**AVIS RELATIF À LA PROTECTION
CONTRE LES EVENTUELS EFFETS NOCIFS ET NUISANCES
PROVOQUÉS PAR LES RAYONNEMENTS NON IONISANTS
GÉNÉRÉS PAR DES ANTENNES ÉMETTRICES STATIONNAIRES**

Commune : ARLON - Exploitant : PROXIMUS

Référence exploitant : 63ARL_00

Rapport n° 264 / 2024

Figure 1 : Vue en plan des lieux de séjour et des points de contrôle

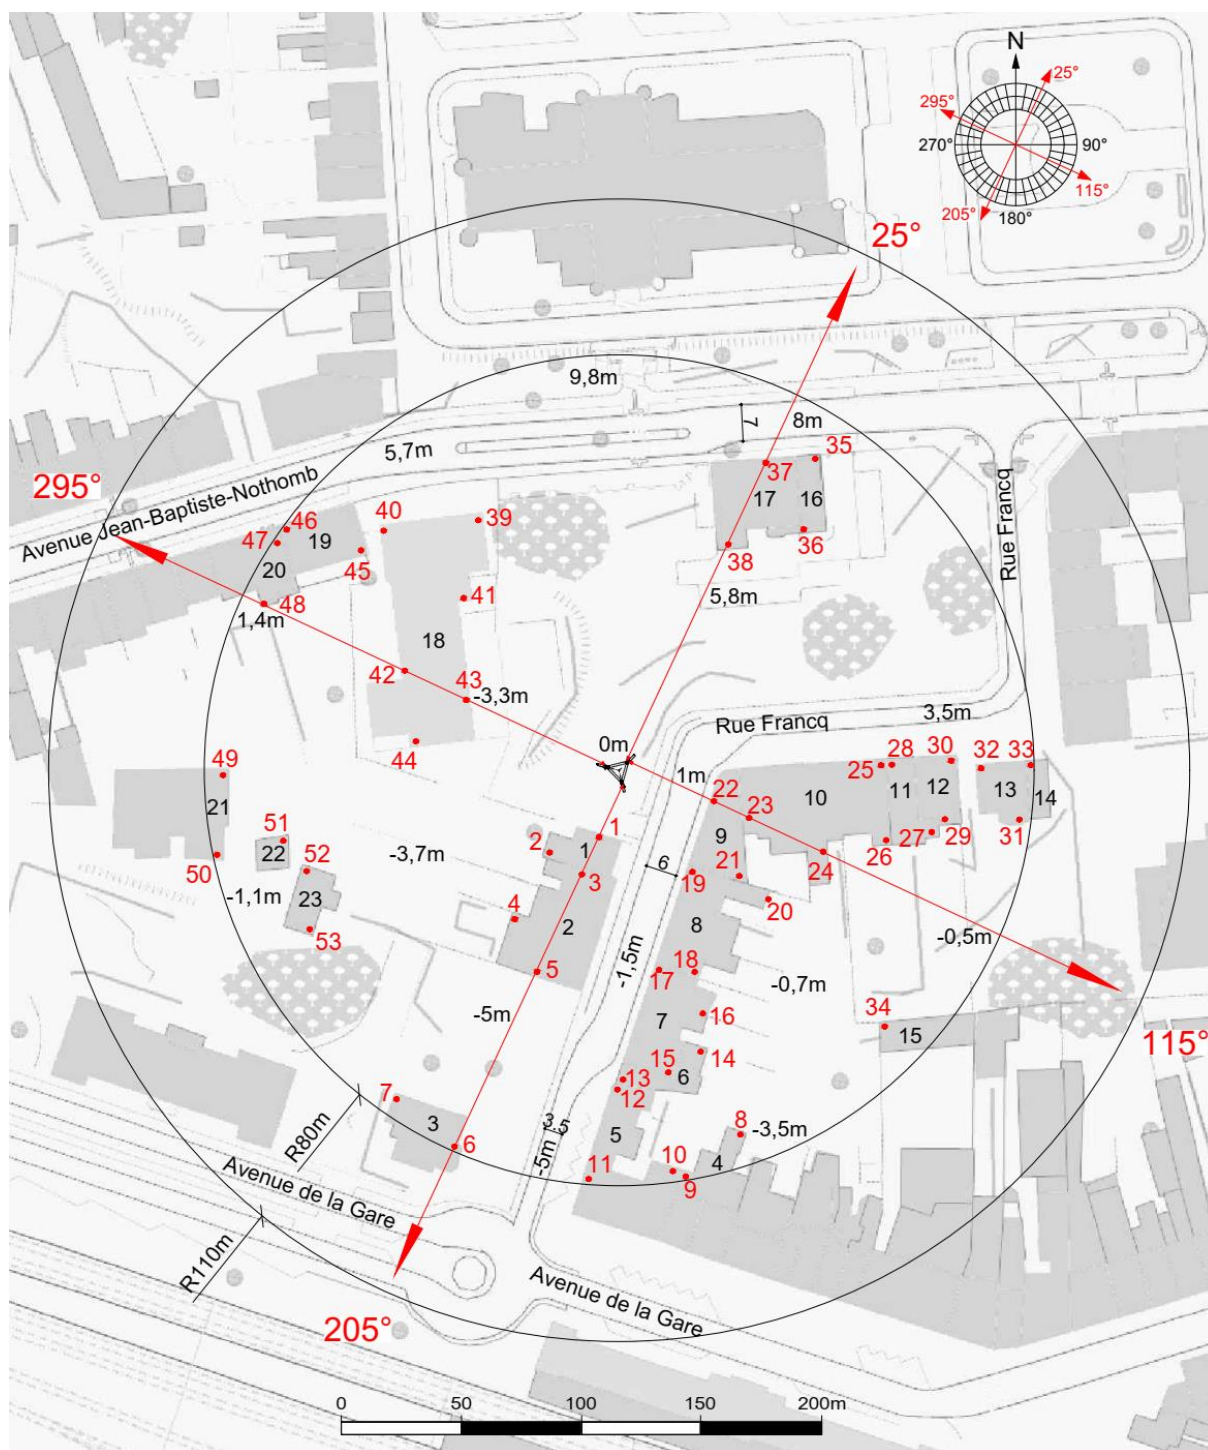
- le numéro du point de contrôle repris sur un des plans de la figure 1;
- le numéro du LS dans lequel se trouve le point de contrôle de la 1^{ère} colonne ;
- l'atténuation d'obstacle prise en compte pour le calcul de l'indice d'exposition dans le LS ;
- le résultat du calcul de l'indice d'exposition.

En ce qui concerne les antennes de l'installation mentionnées dans le tableau 1, la distance maximale à laquelle la limite pourrait être atteinte, à l'extérieur, est égale à 108,6 m. S'il n'y a pas de LS à une distance inférieure, les antennes respectent forcément la limite d'immission.

Dans le cas des LS situés à l'intérieur des bâtiments, une atténuation d'obstacle est prise en compte et il en résulte que la distance maximale à laquelle la limite pourrait être atteinte se réduit à 76,9 m.

Figure 2 : Vue en plan des installations d'antennes dans un rayon de 300 mètres autour de l'installation faisant l'objet de la demande d'avis

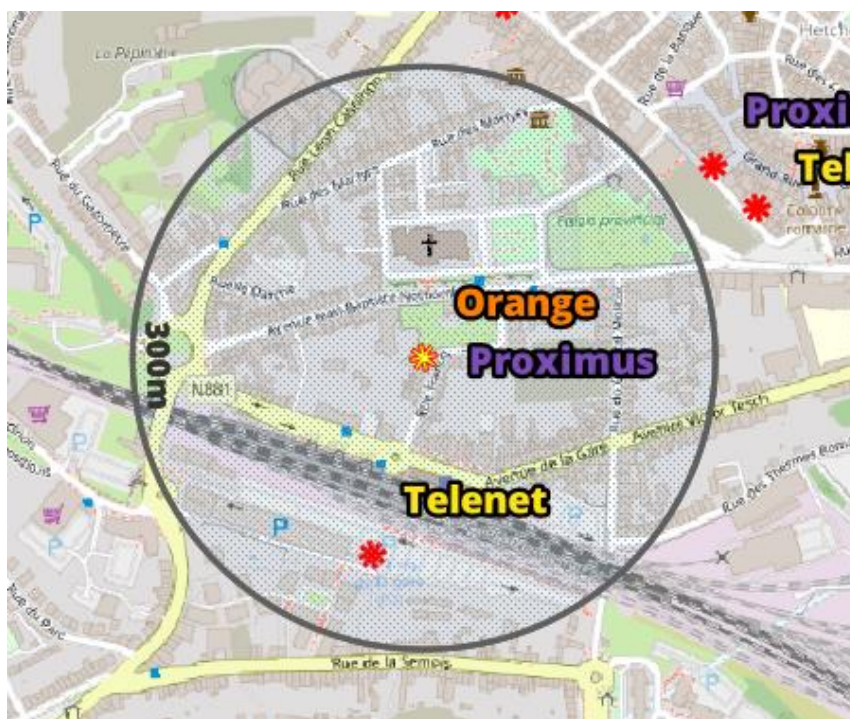
Le plan en projection verticale de la figure 2 indique la localisation des antennes actives éventuelles visées par le décret et situées dans un rayon de 300 mètres autour de l'installation référencée dans le paragraphe 2. Les données de localisation de ces antennes et les avis correspondant sont accessibles via le cadastre en ligne des antennes émettrices stationnaires⁶.

Compte tenu du nombre d'installations localisées dans la figure 2, il apparaît que l'intensité du rayonnement électromagnétique généré, dans les lieux de séjour situés à proximité de l'installation référencée dans le paragraphe 2, par l'ensemble des antennes émettrices stationnaires de l'ensemble des exploitants du même site d'antennes émettrices stationnaires respecte la limite fixée à l'article 4, § 2 du décret.
